ARPAT
Dipartimento di Firenze - Settore Supporto Tecnico
Via Ponte alle Mosse 211 - 50144 - Firenze

**Procedimento di Verifica di assoggettabilità a V.I.A. ex art. 48 della L.R. 10/2010 e ss.mm.ii. relativo a “Interventi di mitigazione del rischio idraulico nel Comune di Signa (FI) lungo i Fiumi Arno e Bisenzio e sul reticolo minore afferente”.
PROGETTO DI FATTIBILITÀ TECNICO ECONOMICA.
Proponente: REGIONE TOSCANA-Genio Civile Valdarno Centrale.
Richiesta di valutazione tecnica dalla REGIONE TOSCANA-Direzione Tutela dell'Ambiente ed Energia-Settore V.I.A. del 20/11/2024 prot. n. 606780 (ns. prot. n. 2024/0093235).**

Dall'analisi della documentazione trasmessa si ritiene necessario formulare le seguenti osservazioni per le quali si richiedono integrazioni e chiarimenti in merito alla fase di cantiere:

Figura 3-1- Indagini Lotto 1

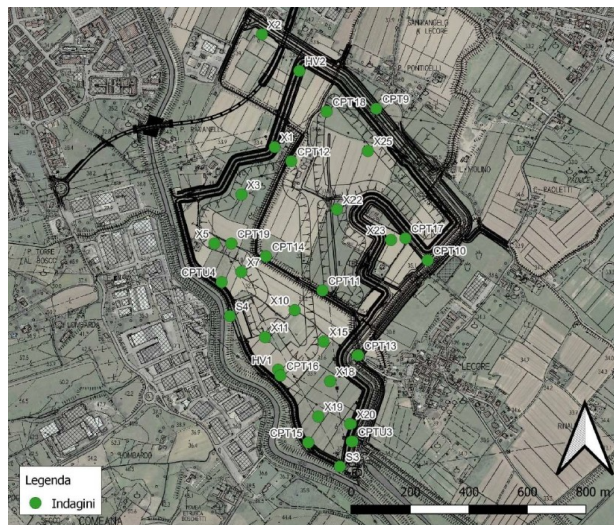
- d) per le terre escavate dall'argine del Torrente Tozzinga (Lotto 1) e quelle relative al Lotto 3 che si prevede di smaltire in discarica deve essere chiarito se verrà effettuato o meno il deposito temporaneo e in caso affermativo, dove lo si intenda effettuare riportandolo anche su planimetria;
